泊発電所3号炉 基準津波に関するコメント回答 (最新知見の反映に係るコメント回答)

令和6年6月11日
北海道電力株式会社

本資料の説明概要

新たに抽出した知見②: 津波痕跡高データの更新(2/2)

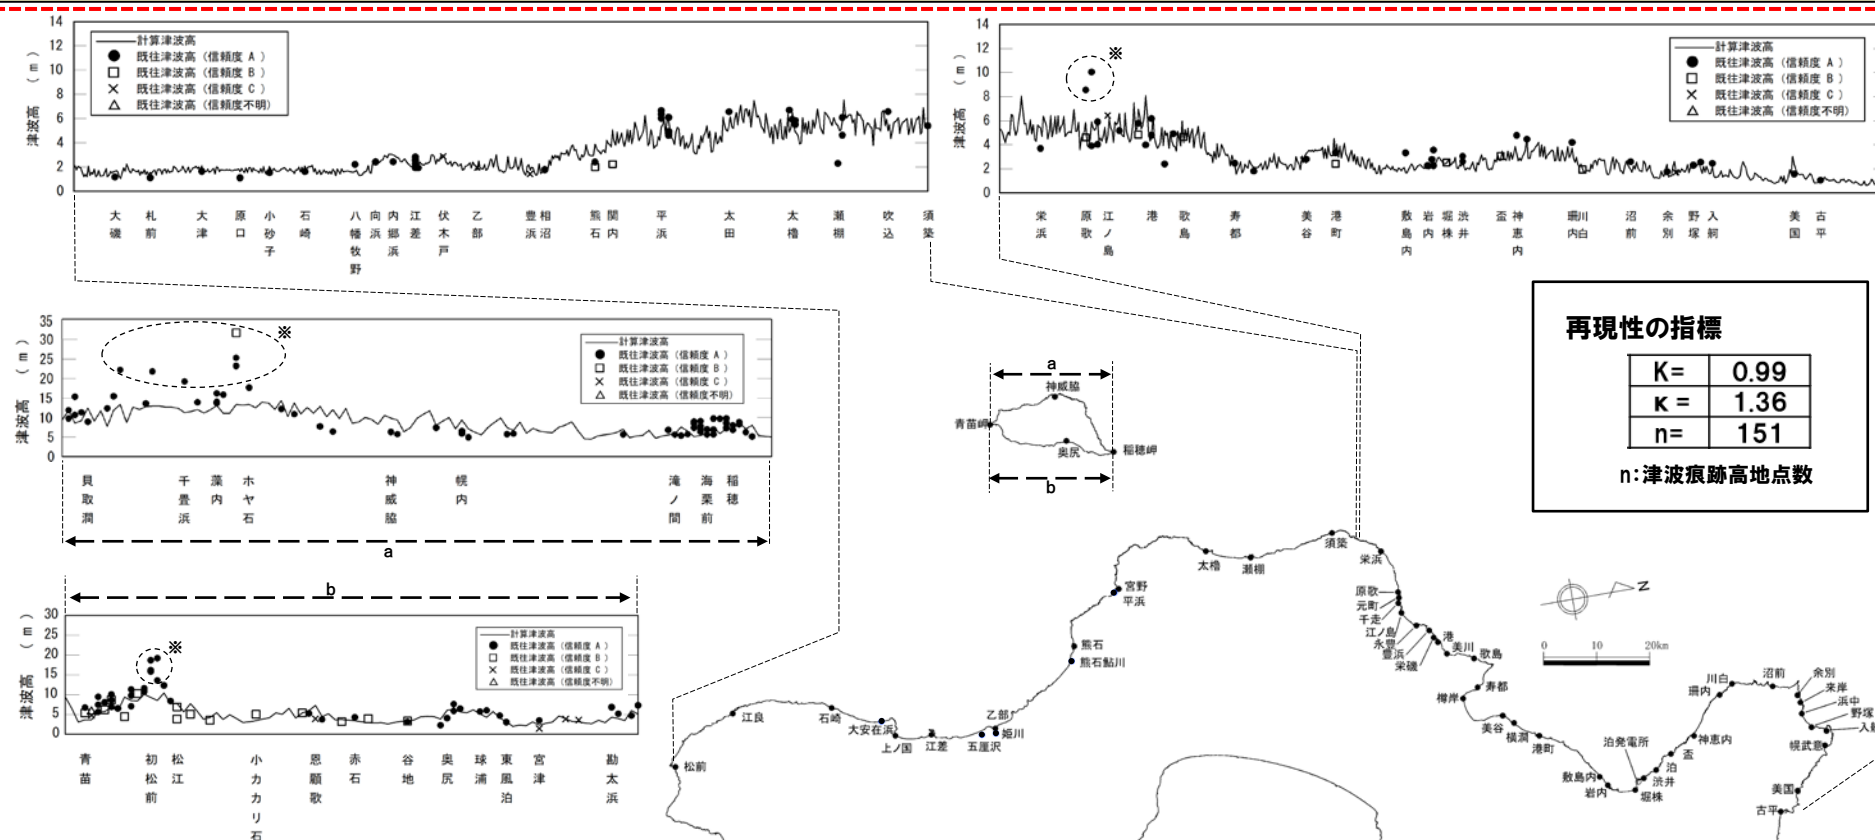
No	指摘事項
13	津波堆積物の評価結果について、過去の審査会合で説明した内容から 最新の知見 を反映し、基準津波策定時に併せて説明すること。
27	前回の説明から時間が経過している検討項目については、 新たな知見 として加わった内容及び波源モデルとして考慮すべき知見の有無を明確にして説明を行うこと。

- 前頁に記載のとおり、東北大学・原子力規制庁「津波痕跡データベース(津波痕跡高情報)」(2024年4月確認)の反映により、1993年北海道南西沖地震津波の津波痕跡高データを更新したことから、更新後のデータを用いて、1993年北海道南西沖地震津波の再現性をあらためて確認した(下図参照)。
- 結果、相田(1977)による幾何平均値 K 及び幾何標準偏差 κ は以下のとおり変更となるが、土木学会(2016)に示される再現性の目安($0.95 < K < 1.05$, $\kappa < 1.45$)を満足しており、当社の基準津波の策定に用いる水位変動の数値シミュレーションにおける地形モデル、計算手法等が妥当であるとの評価結果に見直しは生じなかった。
- 変更前: $K=0.99$, $\kappa=1.37$ (平成26年12月5日審査会合)
 - 変更後: $K=0.99$, $\kappa=1.36$ (今回)

岡村(2023)に示されている断層等及び当社が評価した震源として考慮する活断層位置図

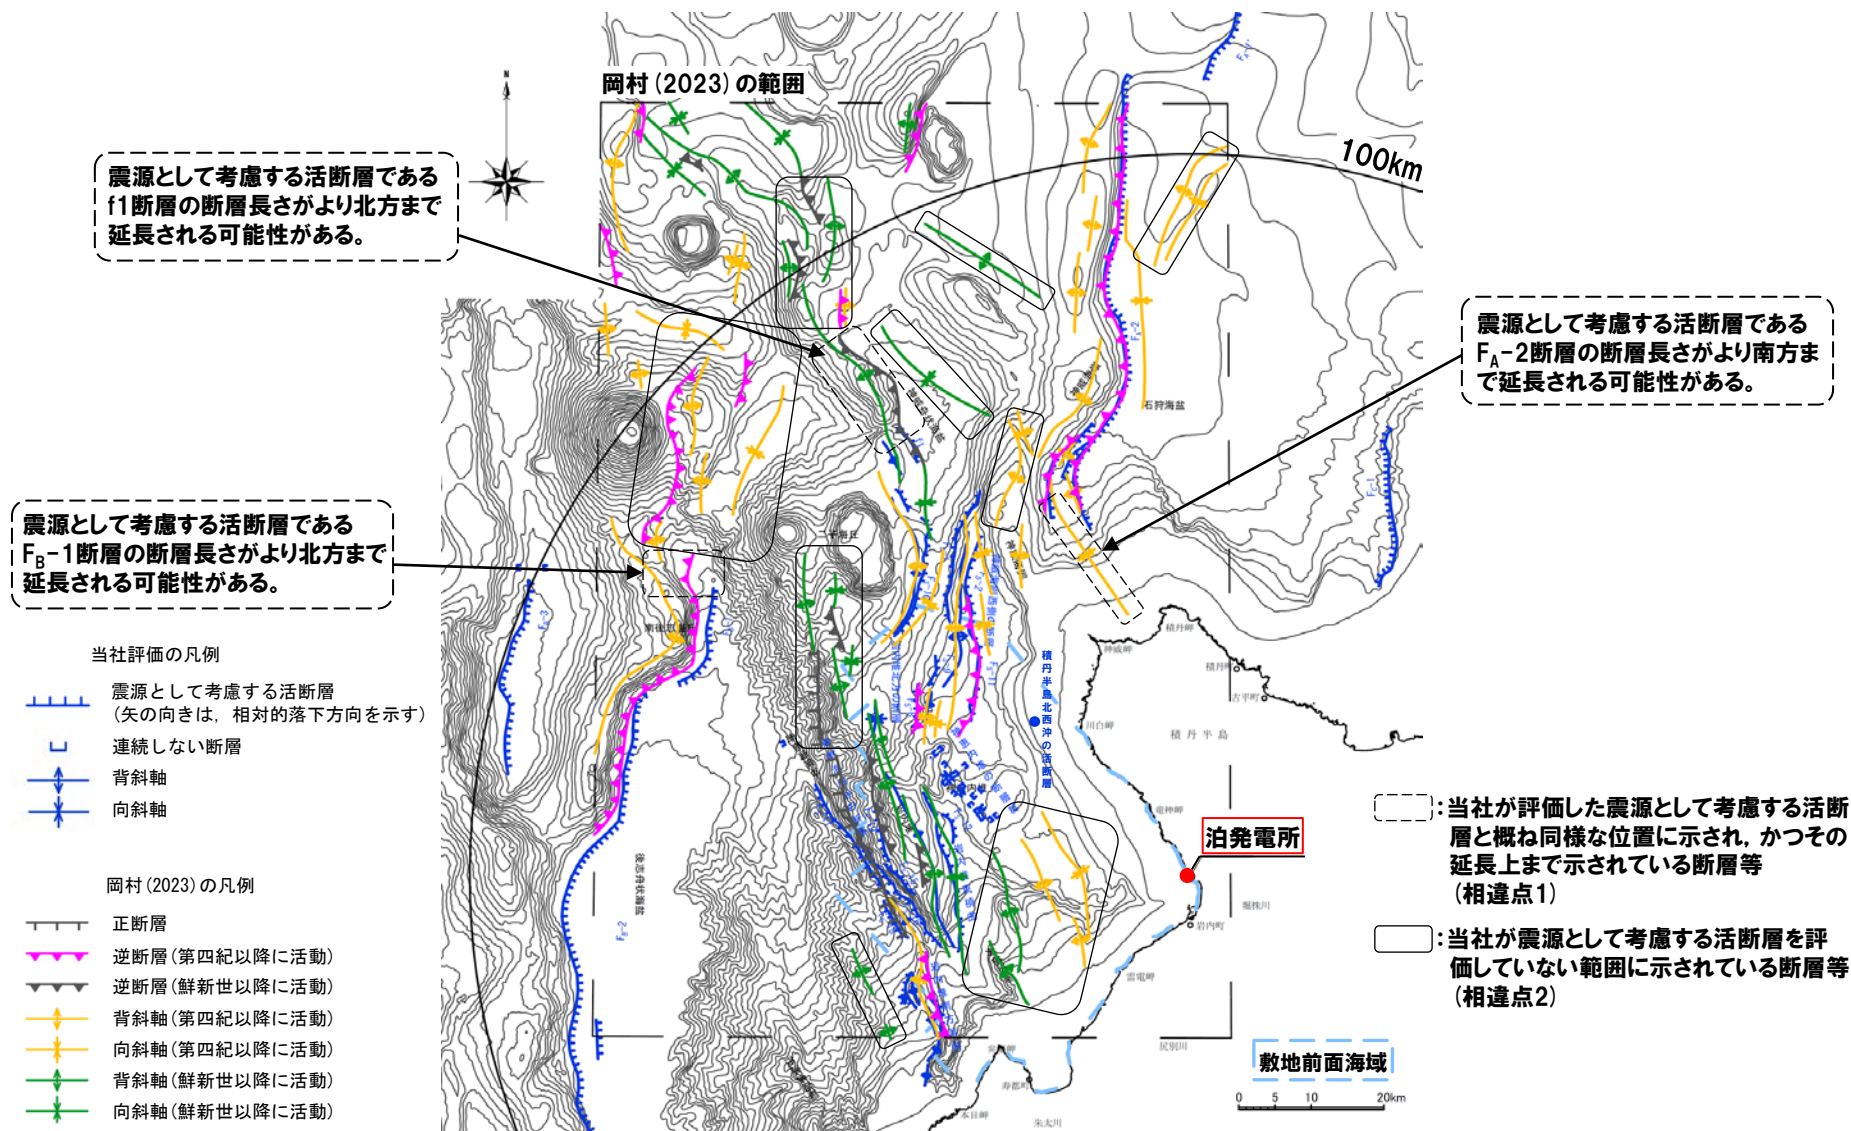
○一方で、同文献では、泊発電所の敷地前面海域及び敷地周辺海域に相当する海域において、第四紀以降に活動した逆断層等が図示されている。

- 岡村(2023)に示されている正断層, 逆断層, 背斜軸及び向斜軸(以降, これらを断層等と呼称する)の位置図を, 当社が評価した震源として考慮する活断層と併せて次頁に示す。
- 同文献に示されている断層等の位置は, 当社が評価した震源として考慮する活断層の位置と概ね整合しているものの, 以下の相違点が認められる。
 - 相違点1: 当社が評価した震源として考慮する活断層と概ね同様な位置に示され, かつその延長上まで示されている断層等がある(次頁図の ☐)。
 - 相違点2: 当社が震源として考慮する活断層を評価していない範囲に示されている断層等がある(次頁図の ☐)。

岡村(2023)に示されている断層等及び当社が評価した震源として考慮する活断層位置図

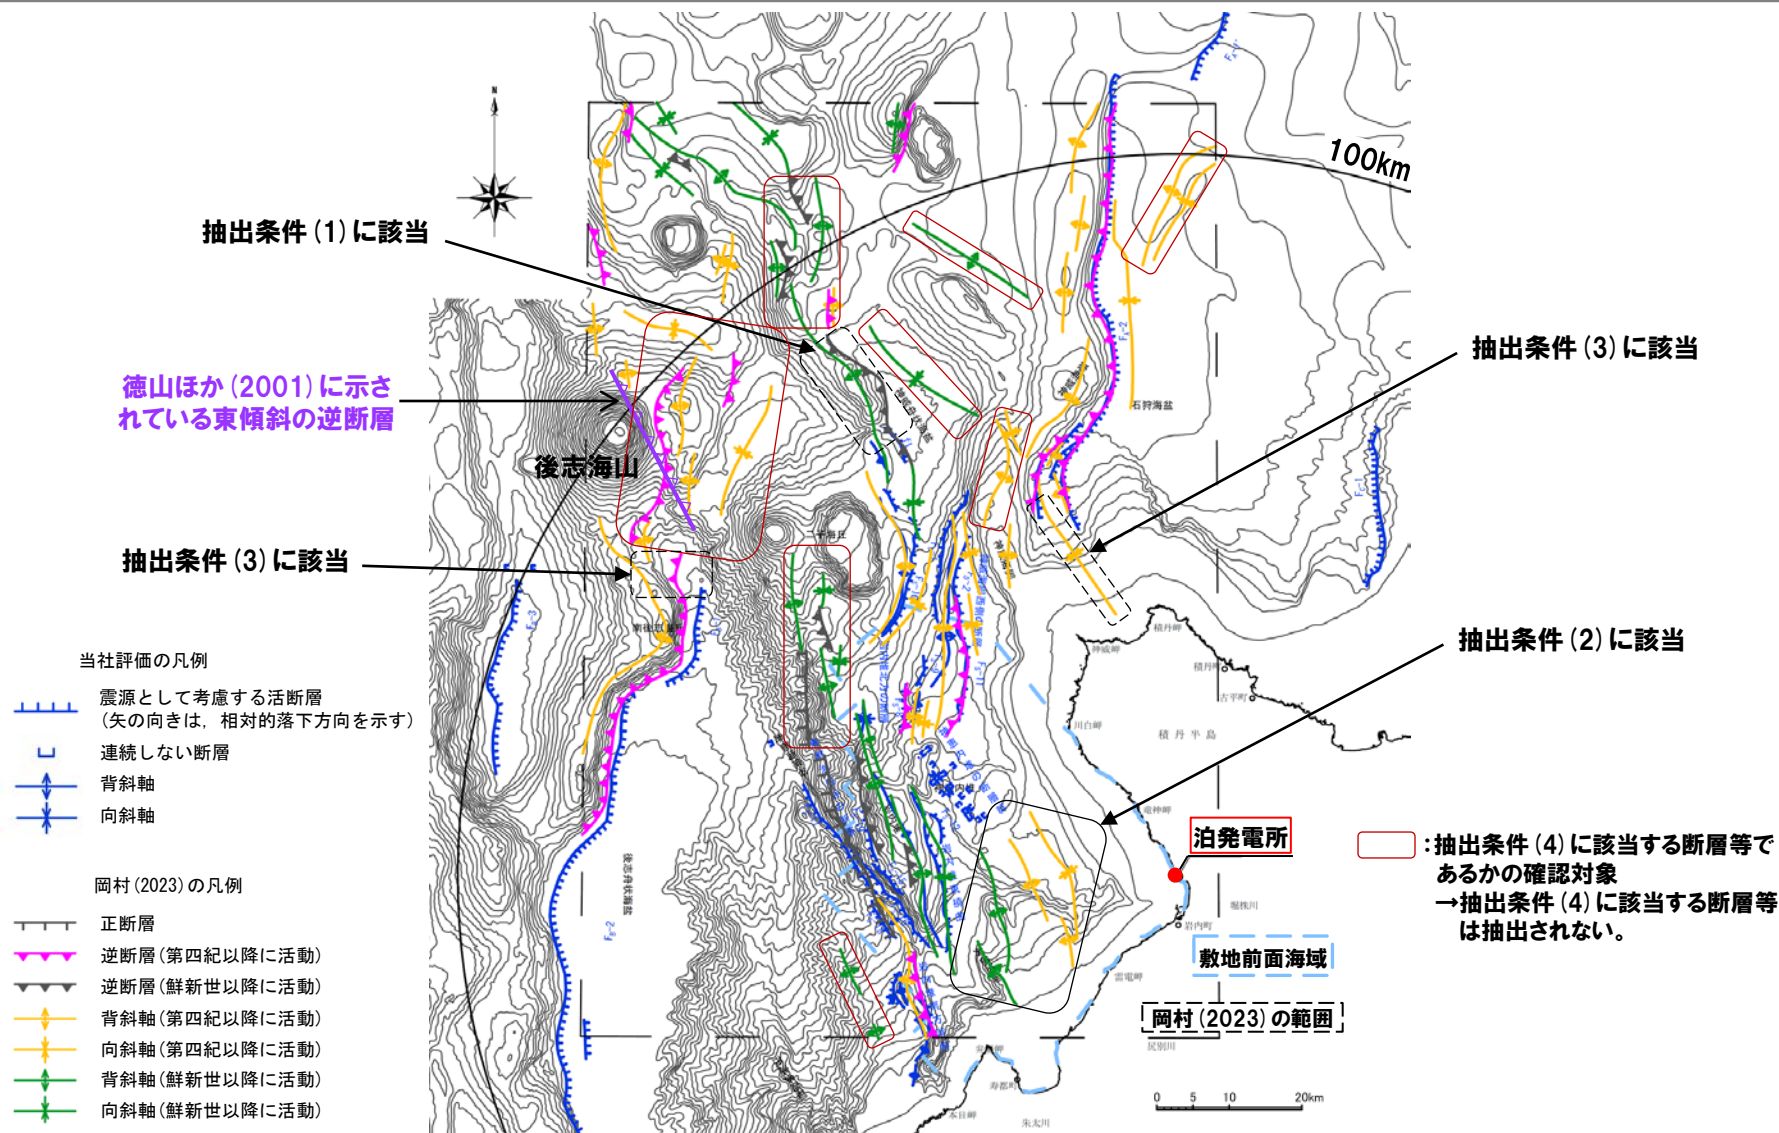
※敷地周辺海域において、当社が震源として考慮する活断層を評価していない範囲に示されているもののうち、断層長さ及び敷地からの距離から、敷地への影響が大きいと考えられるもの。

- 敷地周辺海域において岡村(2023)に示されている断層等のうち確認対象となる断層等は、いずれも、敷地に概ね震度5弱以上の影響をもたらすと推定されないことから、抽出条件(4)に該当する断層等は抽出されない。

背斜1, 背斜3及び向斜1を通る音波探査記録 (岡村 (2023) のfig19に加筆)

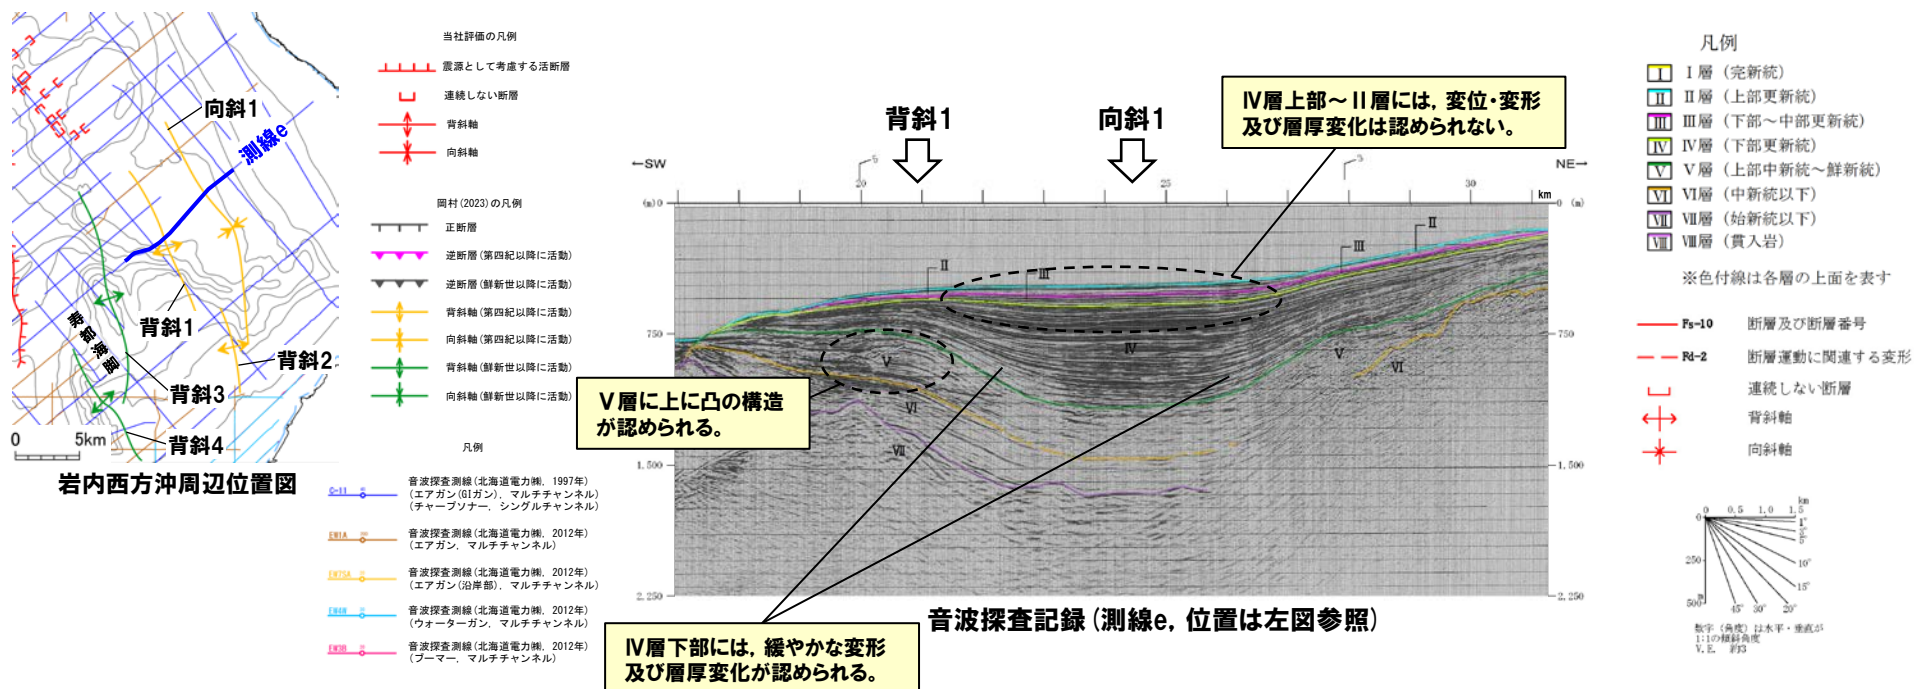
○背斜1及び向斜1付近において、それぞれの構造を示唆する変形がIV層(下部更新統)下部に認められるが、IV層上部～II層(下部～上部更新統)に変位・変形及び層厚変化が認められないことから、当該構造は、後期更新世以降の活動を考慮する構造ではないと判断される。

○なお、当該構造の活動年代について、当社の評価は、後期更新世以降の活動は認められないとしているが、前期更新世の活動については否定していないことから、第四紀以降に活動としている岡村(2023)の評価と矛盾するものではない。

②敷地前面海域:f1断層北方の構造に関する評価(3/6)

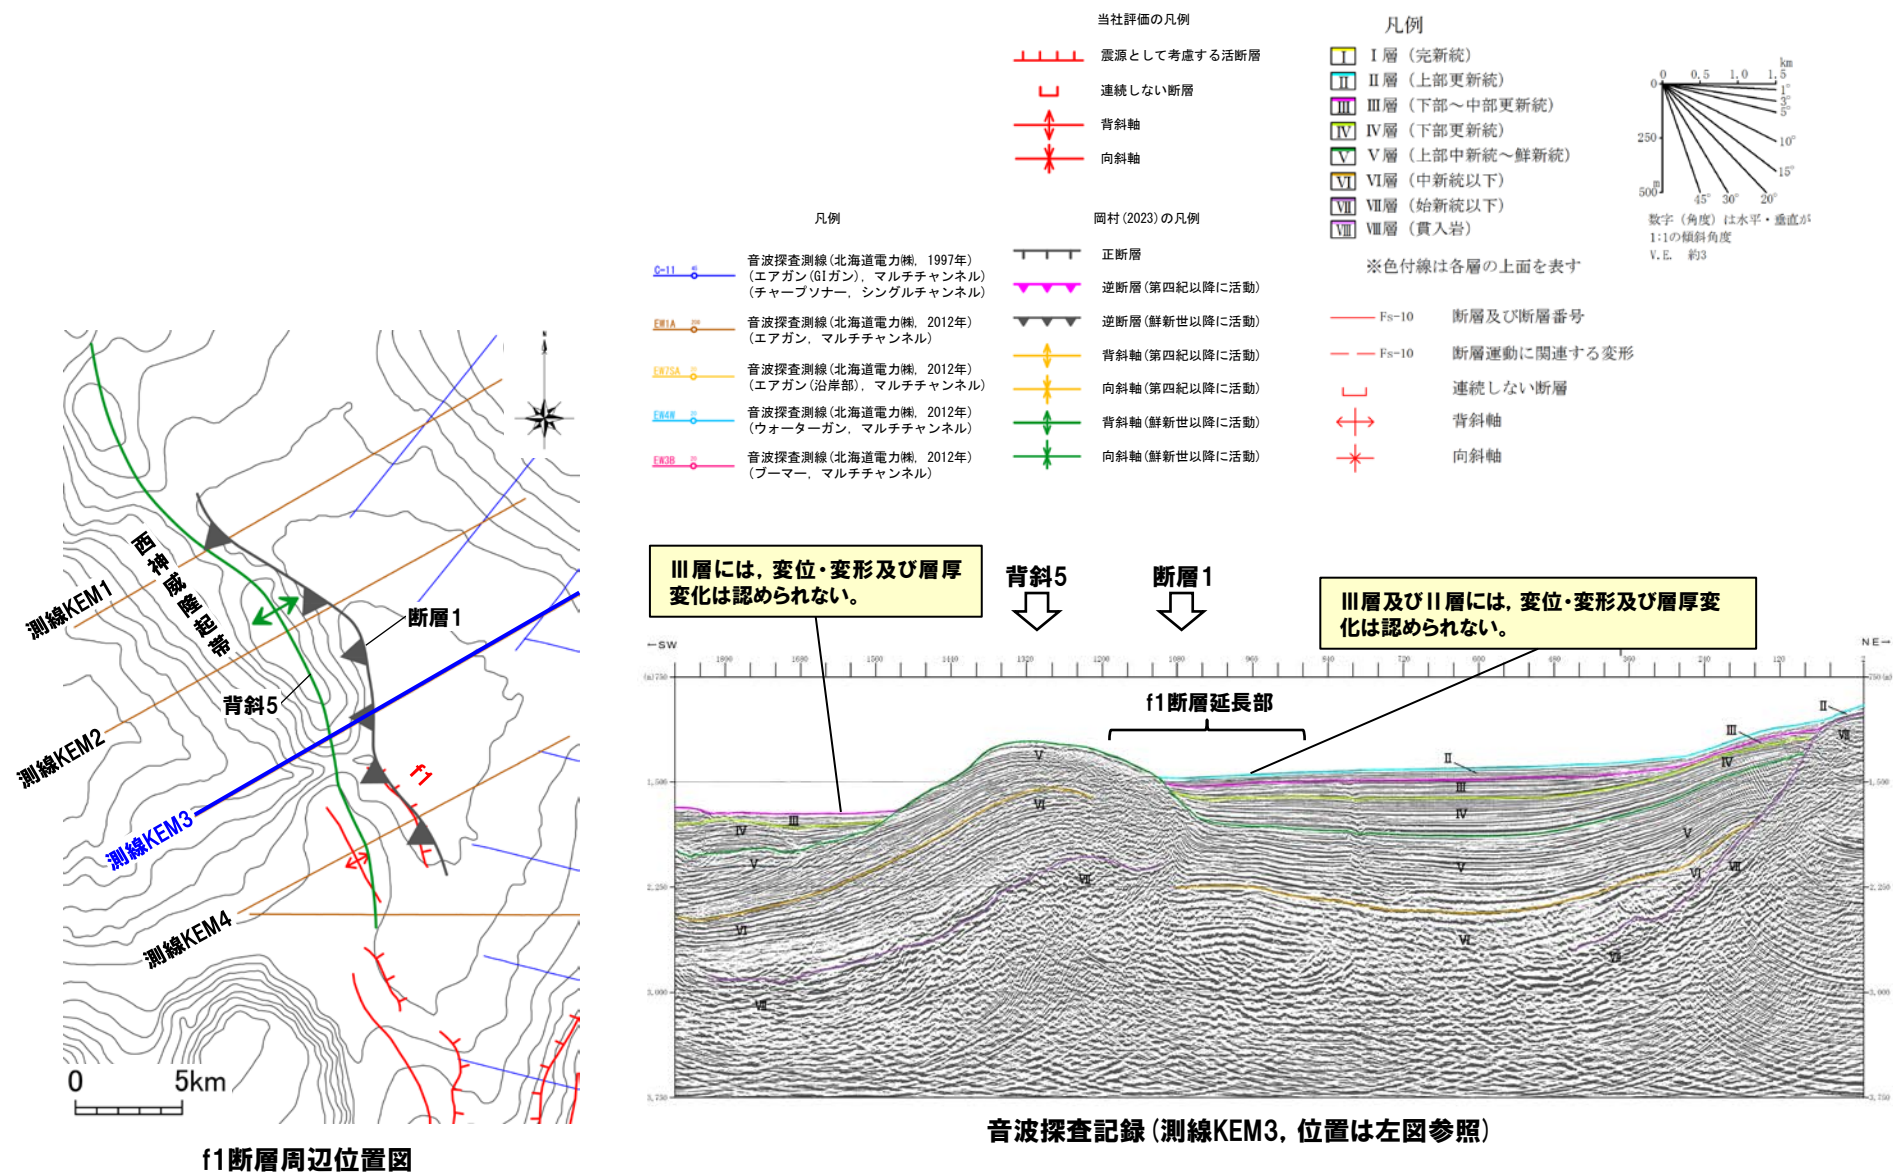
- 断層1及び背斜5は、f1断層の北端を評価している測線を越えてより北方まで連続して示されており、f1断層の断層長さが延長される可能性がある(P50～51参照)ことから、当該範囲に後期更新世以降の活動を考慮する構造が認められるかを検討した。
- 検討に当たり、当社音波探査記録である測線KEM3、測線KEM2及び測線KEM1を確認した。
- 各測線の断層1及び背斜5が示されている箇所付近について、Ⅲ層及びⅡ層には、変位・変形及び層厚変化は認められない(次頁～P55参照)。

- f1断層の断層長さの北端を評価している測線KEM3及びその北方の測線KEM2及び測線KEM1において、後期更新世以降の活動を考慮する構造が認められないことから、f1断層の断層長さ評価に影響しないものと判断される。

【参考:森木ほか(2017)の考察】⇒(P78~83参照)

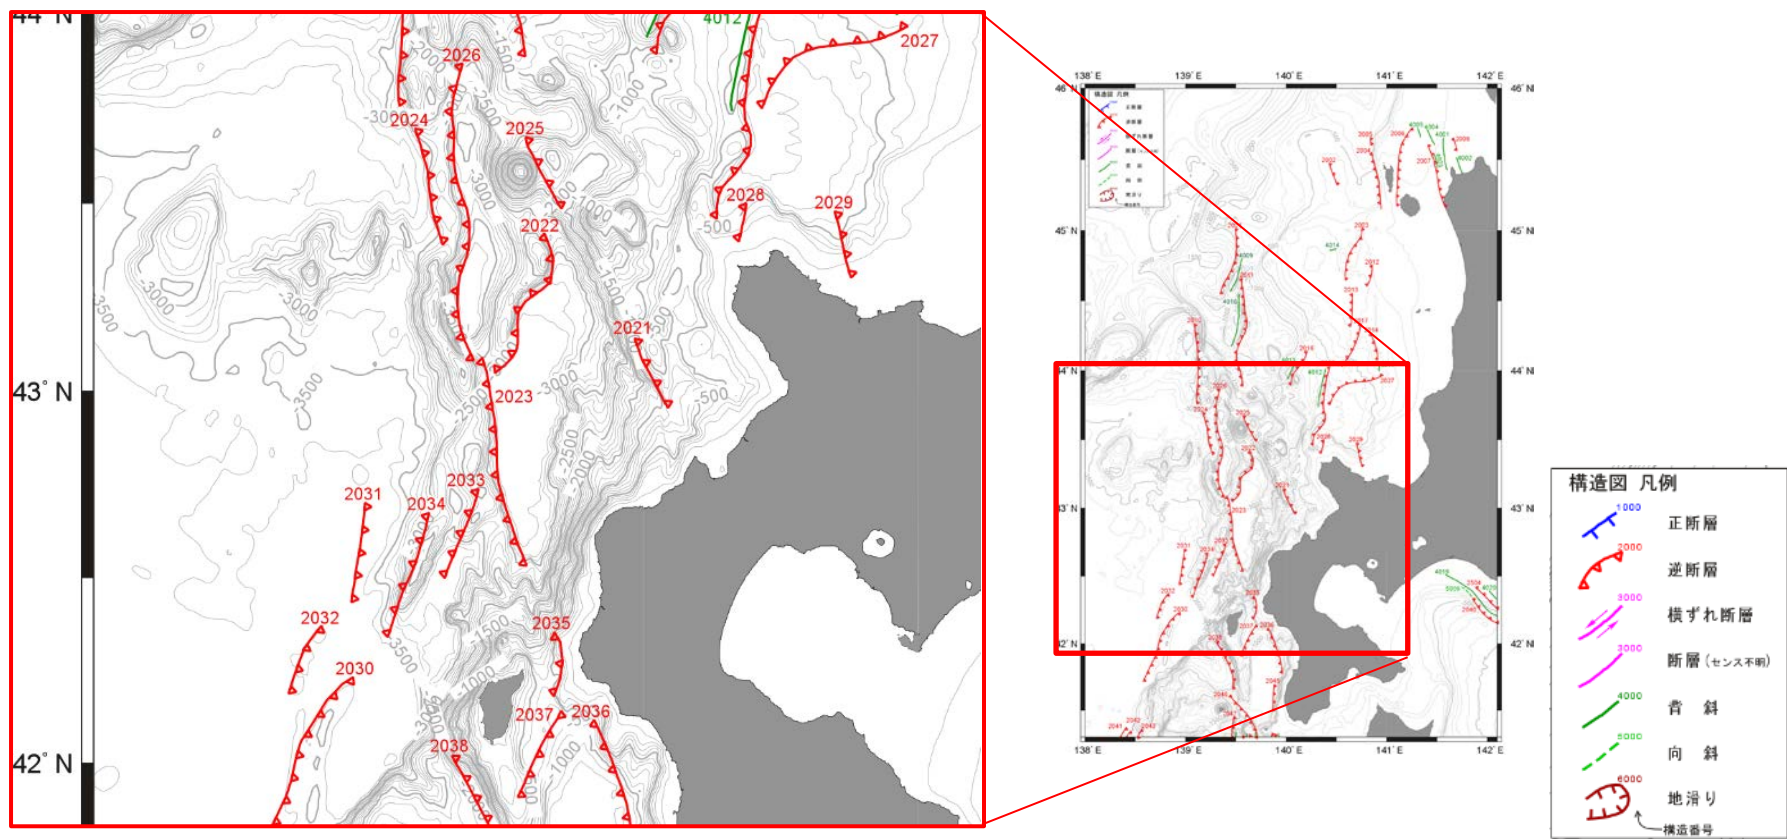
- 参考として、森木ほか(2017)が示す海底地すべり・崩壊地形のうち、体積が大きく、泊発電所からの距離が近いものを対象に、仮に海底地すべり地形と想定した場合の敷地における津波高さを評価した。
- 結果、これらの水位上昇量は「0.86~1.44m」程度であり、地震以外の要因に伴う津波の最大ケースである陸上地すべり(川白)に伴う津波(3.45m~4.92m)に対して十分に小さい。

- 以上より、敷地周辺に大きな影響を与える可能性のある海底地すべり地形の抽出結果に変更はない。
